LAUDO DE ACESSIBILIDADE

NÚCLEO DE LÍNGUAS – CENTRO DE CIÊNCIAS HUMANAS E NATURAIS - 104

Vistoria realizada em 07/04/2025, por Laysa Breda Bisi, nos sanitários, passeios, salas, circulações e demais ambientes do Núcleo de Línguas localizado no campus de Goiabeiras Ufes, em que se verifica a acessibilidade para pessoas com deficiência.

Calçada de acesso à edificação (Autor do laudo).

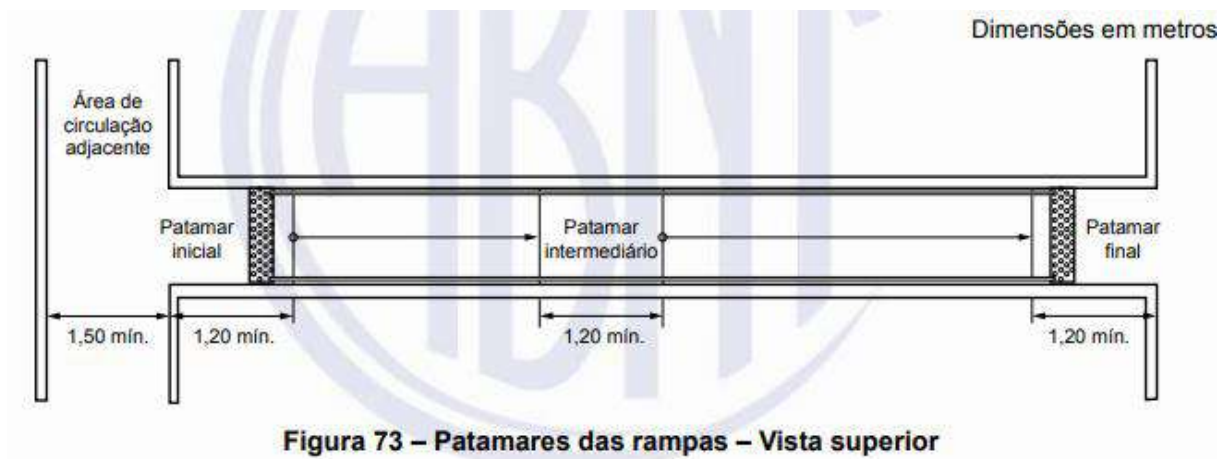
Os caminhos existentes até a edificação são regulares com apenas uma interferência no nivelamento podendo dificultar a passagem de PCDs.

O local está inadequado nos seguintes itens:

- O trajeto até a edificação possui desníveis sem tratamento adequado;
- A rampa de acesso da edificação invade a calçada, servindo a mesma de patamar;

- Os materiais de revestimento devem ter acabamento regular, firme, estável, não trepidante para dispositivos com rodas e antiderrapante, sob qualquer condição (seco ou molhado) conforme NBR 9050:2020;

- Reformular a rampa com a inclinação adequada a reformas, segundo a NBR 9050, a fim de que a mesma não invada a calçada conforme figura abaixo.

Rota de acesso estacionamento à edificação (Autor do laudo).

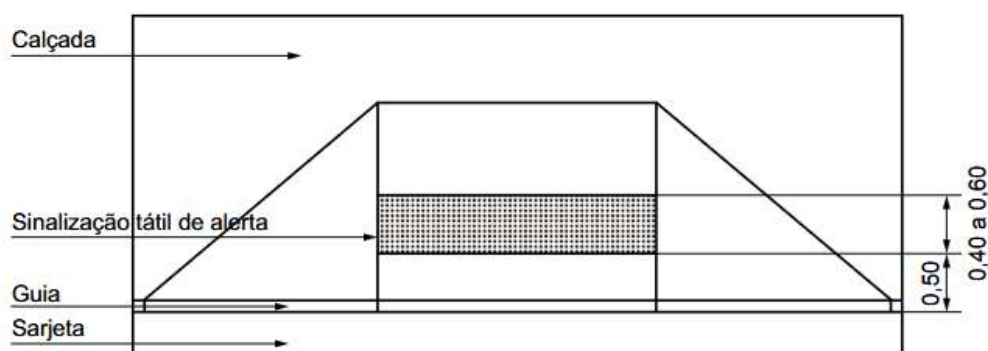
O estacionamento da edificação encontra-se logo após o anel viário do Campus, e à frente da edificação. Porém não existe a rota acessível ligando as vagas de estacionamento à edificação, e por isso também não encontra-se adequada quanto à acessibilidade.

O local está inadequado nos seguintes itens:

- O trajeto do estacionamento até a edificação possui desníveis sem tratamento adequado;

- Não existe rebaixamentos de calçadas no fluxo da travessia de pedestres ou faixa elevada para ser acessível;
- A sinalização da travessia devem ter sinalização tátil de alerta no piso, posicioonada paralelamente à faixa, ou perpendicular à linha de caminhamento;
- Não existe sinalização tátil direcional transversalmente à calçada marcando as áreas de travessia;
- Não existe sinalização tatil direcional de orientação entre as calçadas.

- Os materiais de revestimento devem ter acabamento regular, firme, estável, não trepidante para dispositivos com rodas e antiderrapante, sob qualquer condição (seco ou molhado) conforme NBR 9050:2020;
- Prever calçada para o estacionamento com rebaixos adequados à modulação das vagas e regulamentos internos visando o quantitativo necessário para atender à edificação e conforme modelo de rebaixo abaixo.

- Prever sinalização tátil na travessia em calçada, e entre calçadas conforme escrito na NBR 16537:2016.

Porta de acesso à edificação (Autor do laudo).

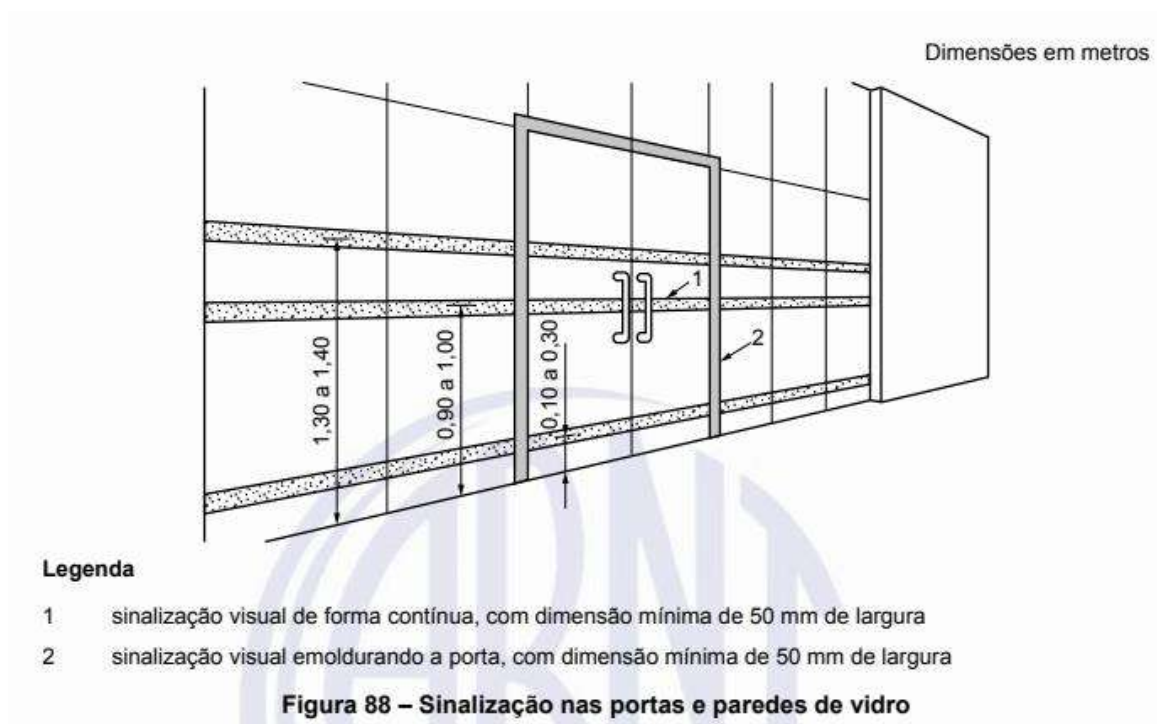
Foi identificada uma edificação de dois pavimentos com uma única entrada e placa sinalizando o prédio.

O local está inadequado nos seguintes itens:

- Para portas envidraçadas localizadas nas áreas de circulação, estas devem ser claramente identificadas com sinalização visual de forma contínua;

- Falta a sinalização em alto-relevo para identificação da edificação ao lado da porta;
- As maçanetas não estão de acordo com a NBR 9050/2020 sendo necessário maçanetas do tipo puxador vertical;
- Existe um capacho na entrada que não está fixado ao chão no qual poderá adquirir alturas maiores de 5mm.

- Sinalizar visualmente a porta de entrada com dimensão conforme figura 88, da NBR 9050/2020 abaixo;

- Utilizar sinalização de portas conforme figura 62, NBR 9050/2020 abaixo;

- As maçanetas devem ser do tipo puxador vertical e instaladas conforme figura 24, da NBR 9050/2020 abaixo;

- Os capachos existentes devem ser firmemente fixados ao piso, embutidos ou sobrepostos e nivelado de forma que não tenha desnível superior a 5mm, conforme especificações da NBR 9050/2020;

Rampa de acesso à edificação (Autor do laudo).

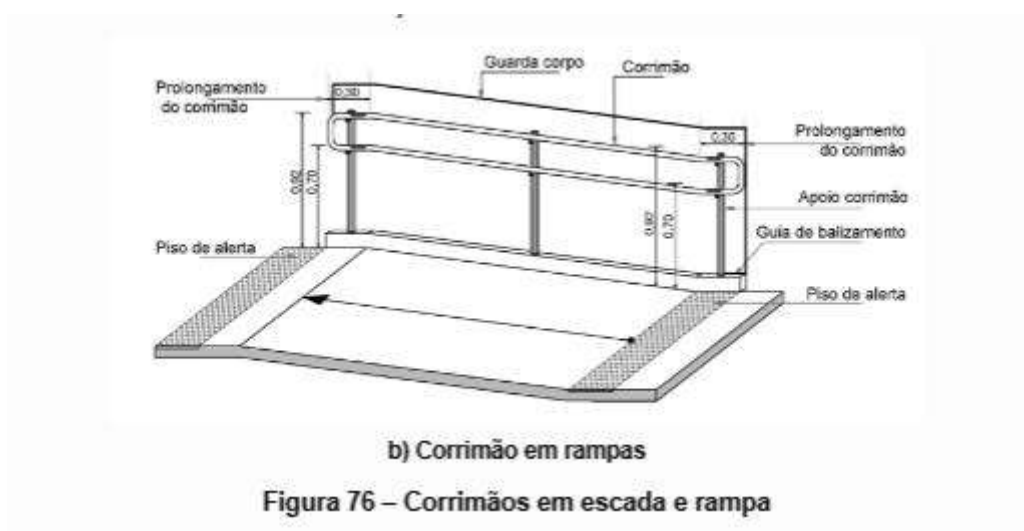
Rampa em um lance e patamar com acesso à entrada da edificação, sem piso tátil direcional e de alerta. Em concreto, piso nivelado sem interferências, com ausência de corrimão e guia de balizamento, com largura de 3,4 m sendo obrigatória instalação de corrimão central.

O local está inadequado nos seguintes itens:

Ausência de corrimão adequado;

- Ausência de piso tátil direcional e de alerta para orientação do passeio a entrada da edificação, conforme NBR 16537:2016;

- Instalar corrimão e guia de balizamento conforme itens 6.9.3.2 e 6.9.3.5, a fim de atender a norma NBR 9050/2020 com as especificações quanto às alturas e sinalizações tátil de piso, vide figuras abaixo;

Estacionamento (Autor do laudo).

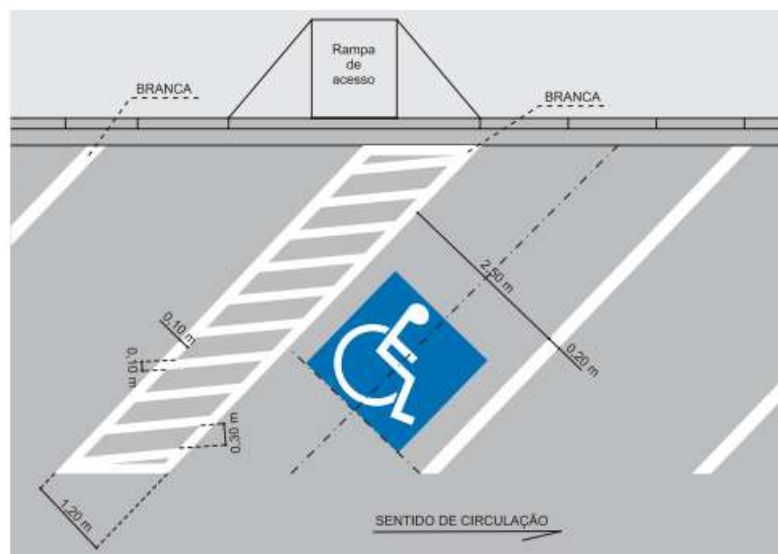
Não foi possível identificar as vagas destinadas devido à demarcação das mesmas estarem apagadas. Conforme com a quantidade total de vagas atribuídas pela universidade à

edificação (76 vagas), deve ser demarcado no mínimo quatro (4) vagas para ser conduzido por Pessoa Idosa, duas (2) vagas para pessoas que conduzam ou sejam conduzidos por pessoas com deficiência e onze (11) vagas para motocicletas.

O local está inadequado nos seguintes itens:

- A demarcação das vagas é inexistente ou encontram-se desgastadas;
- Não existe demarcação para pessoa com deficiência e para pessoa idosa;
- Não há sinalização vertical, uma para cada vaga, conforme regras do CONTRAN;
- Não existe demarcação de faixa de embarque e desembarque conforme estabelecido na Resolução nº 304/2008 do CONTRAN;
- Não existe piso regular e estável para que se possa implementar vagas para pessoas com deficiência e nem no direcionamento das pessoas até as entradas da edificação;

- Realizar a pintura das faixas desgastadas conforme estabelecido na Resolução nº 304/2008 do CONTRAN.
- Demarcar, conforme regras do CONTRAN, Figura abaixo, e especificação de sinalização vertical e horizontal, as novas vagas de estacionamento reservadas para veículos que sejam conduzidos por pessoas com deficiência.

- Utilizar placas de sinalização de acordo com regulamentação CONTRAN, nas dimensões 70cmx 50cm conforme orientação de figura abaixo e referências do volume 01 do manual de sinalização de regulamentação. A placa vertical deve estar instalada a uma altura de 2,50m do piso.

- Executar piso não trepidante, firme e estável, da saída do estacionamento até a entrada acessível ou calçada acessível, com inclinação transversal de 3% e longitudinal de 5%, conforme item 6.3.2 e 6.3.3, da NBR 9050:2020.
- Utilizar-se de sinalização tátil de alerta e direcional para indicação de acesso à edificação, conforme norma 16537:2016;
- Utilizar-se de guias de rebaixamento e demais entendimentos das normas 16537:2016 e 9050:2021 para estacionamentos e acessos à edificação e passeio.
- Reformular projeto de estacionamento visando regulamentar as vagas conforme pre-estudo de quantitativo elaborado.

Escada de acesso ao segundo pavimento (Autor do laudo).

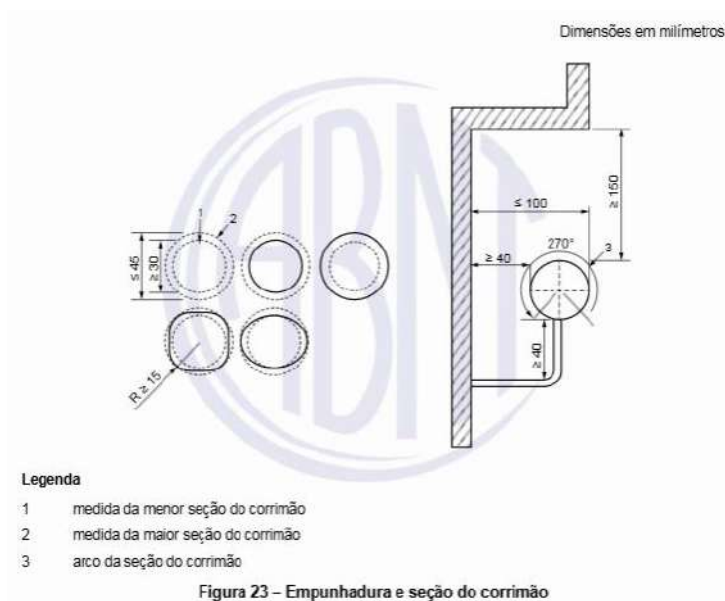
O local está inadequado nos seguintes itens:

- Os degraus, ao longo da escada, não têm o mesmo tamanho em termos de altura e profundidade com variação que chegam a quase 1 cm, além de não atender a profundidade mínima estabelecida no item 6.8.2 da NBR 9050/2020;
- Os degraus não possuem sinalização visual em suas bordas laterais, e/ou na projeção dos corrimãos, aplicada aos pisos e espelhos;
- O primeiro e o último degraus de um lance da escada não estão recuados da circulação a uma distância de 30 cm;

- Os corrimões não possuem duas alturas.
- Ausência de sinalização tátil de alerta na entrada e na saída da escada.
- Ausência de sinalização em braile no corrimão indicando o pavimento da edificação.
- Os corrimãos laterais não são contínuos ao longo de toda a escada com interrupção nos patamares;

- Reformulação da escada a fim de que todos os degraus possuam a mesma altura e sejam regulares ao longo de toda a escada, conforme item 6.8 da ABNT NBR 9050/2020;
- Instalação de sinalização visual dos degraus de escada, conforme item 5.4.4 da ABNT NBR 9050/2020;
- Retirada do corrimão atual e instalação de um novo contínuo com duas alturas, de 70 e 92cm, e com prolongamento de 30cm antes do início e após o término da escada, conforme item 6.9 da ABNT NBR 9050 e dimensões de empunhadura conforme item 4.6.5;

- Instalação de sinalização em braile no corrimão ou na parede conforme imagem abaixo.

Balcão de atendimento (Autor do Laudo).

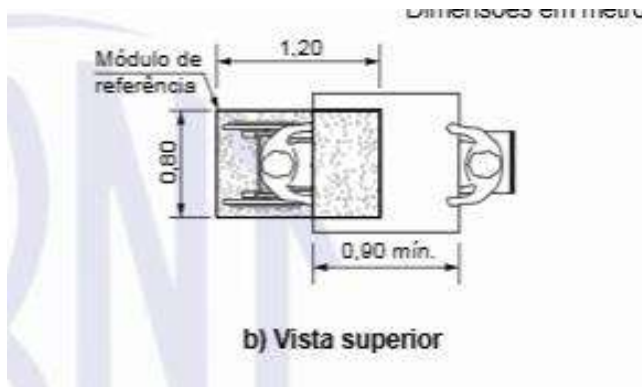
O balcão de atendimento não é iluminado uniformemente e não possui superfície com largura mínima de acordo com a Norma de Acessibilidade.

O local está inadequado nos seguintes itens:

- O balcão não possui superfície com largura mínima de 90cm de acordo com item 9.2.1.4 da NBR 9050/2020.
- O balcão não está iluminado uniformemente.

- Trocar o balcão existente por um que atenda o mínimo exigido pela norma;

- Fazer as adaptações necessárias para se garantir a iluminação adequada do balcão.

Salas com atendimento ao usuário (Autor do laudo).

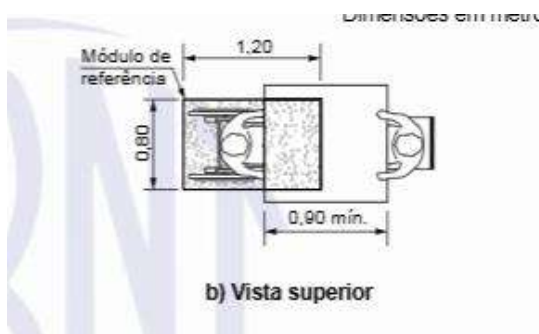
Foi analisado nas salas de atendimento ao usuário (Secretaria, Coordenação Pedagógica e Coordenação Administrativa) balcões de atendimento sem iluminação uniforme e com a superfície não atendendo a largura mínima como é estabelecido pela Norma de Acessibilidade. Além disso, não há área de manobra para pessoa com cadeira de rodas.

O local está inadequado nos seguintes itens:

- O balcão não possui superfície com largura mínima de 90cm de acordo com item 9.2.1.4 da NBR 9050/2020;
- Não existe área de manobra junto ao balcão de atendimento (1,20 x 1,50 m) para manobra de 180°;
- O balcão não está iluminado uniformemente.

- Trocar o balcão existente por um que atenda o mínimo exigido pela norma;

- Fazer as adaptações necessárias para se garantir a iluminação adequada do balcão;
- Colocar uma faixa a 1,50m de distância do balcão e paralela a esse a fim de delimitar o limite até onde devem ser dispostos os balcões, de forma a atender a área de manobra.

Cabine PCD (Autor do laudo).

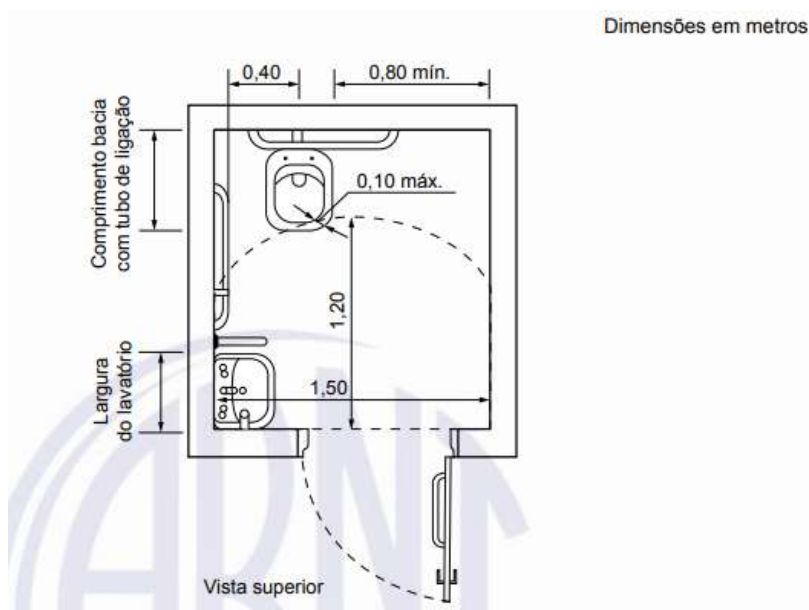
Localizado próximo à entrada da edificação, separado por gênero, sendo um feminino e um masculino. Piso em cerâmica e paredes com cerâmica na cor branca.

O local está inadequado nos seguintes itens:

- O acesso aos banheiros deve ser independente;
- Não se observou alarme de emergência próximo à bacia que deve ser previsto conforme item 5.6 da NBR 9050:2020;
- Os pisos e paredes dos ambientes de sanitário acessível não possuem contraste entre piso e parede a fim de facilitar a orientação de pessoas com baixa visão;

- Não existem orientações nem identificação da localização seguindo orientações do desenho universal dos sanitários acessíveis da edificação;
- Não existe lavatório no box do sanitário acessível;
- As barras estão posicionadas (alturas, larguras e distâncias mínimas entre vaso e parede) inadequadamente de acordo com as regras pré estabelecidas na NBR 9050/2020;
- Não existe barra de apoio para o lavatório;
- As dimensões internas não atendem as medidas mínimas conforme norma;
- O botão de acionamento da válvula de descarga está posicionado à altura 1,10m, o que não corresponde à exigência da norma;
- A borda superior da bacia sanitária, sem o assento e com o assento, está a uma altura, respectivamente de 39 cm e 41 cm, não atendendo ao exigido pela norma de 43 cm a 45 cm de altura sem o assento;

- Em se tratando da edificação existente é cabível utilizar-se das distâncias conforme figura 101 da NBR9050:2020;

- Deve ser instalado dispositivo de alarme de emergência próximo à bacia para acionamento por pessoa sentada ou em caso de queda no sanitário acessível a uma altura de 40cm do nível do piso. Observar o grau de proteção IP66 quanto aos recursos elétricos para ambientes como sanitário, conforme figura 67 da norma NBR9050:2020 abaixo;

- Deverá reformar o ambiente para criação de contraste entre piso e paredes para facilitar o uso de pessoas com baixa visão conforme tabela abaixo referência NBR9050:2015;

- Instalação de sinalização visual de sanitário acessível, identificado com o símbolo internacional de acesso;
- Instalar lavatórios nos boxes acessíveis de acordo com as especificações da imagem a seguir;

- O banheiro deve ter acesso independente, para atendimento de rota acessível.

Banheiro de uso coletivo (Autor do laudo)

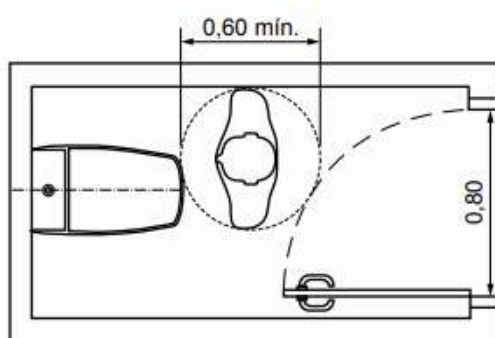
Localizado no próximo à entrada da edificação, separado por gênero, sendo um feminino e um masculino. Piso em cerâmica na cor branco e paredes com cerâmica na cor branca em ambos. O Feminino possui 03 boxes de uso coletivo e uma pia com 03 lavatórios. Já o masculino possui 03 mictórios, 03 boxes e uma pia com 02 lavatórios

O local está inadequado nos seguintes itens:

- Não há sinalização indicando os cômodos;
- Não há símbolo representativo indicando o tipo de sanitário;

- As portas do boxe comum abrem para o interior, o que é exigido 1,20 de afastamento entre o vaso e a porta do boxe;
- O mictório não possui barra de apoio;
- Os pisos e paredes dos ambientes de sanitário não possuem contraste entre piso e parede a fim de facilitar a orientação de pessoas com baixa visão;

- Quanto a indicação dos cômodos deve-se seguir recomendações da figura 62 da NBR9050/2020;
- Para deslocamentos frontais, circulações mínimas e aberturas deve-se seguir recomendações da figura 83 da NBR9050/2020;
- Para boxes comuns deve seguir a recomendação da figura 116 da NBR 9050, inserida abaixo;

- Para mictório para banheiros coletivos deve seguir a recomendação da figura 120 da NBR 9050, inserida abaixo;
